OPRAVENKA

ke knize „**Elektronika III - číslicová technika**“ – Jan KESL
(1. vydání a dotisk 1. vydání obj. číslo: 121119 ISBN: 80-7300-076-8)

Obr. 4.19 Klopný obvod JK v blokovém tvaru

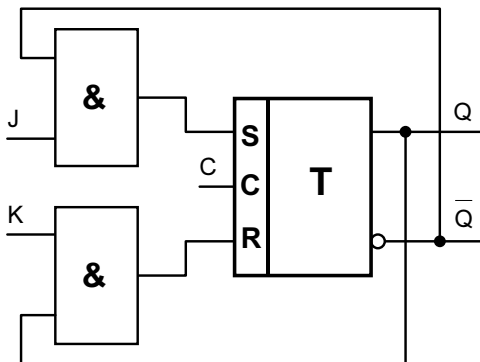
1. Str. 65 **Obr. 4.19**
v bloku T má být místo $J \Rightarrow S$ a místo $K \Rightarrow R$ takto:
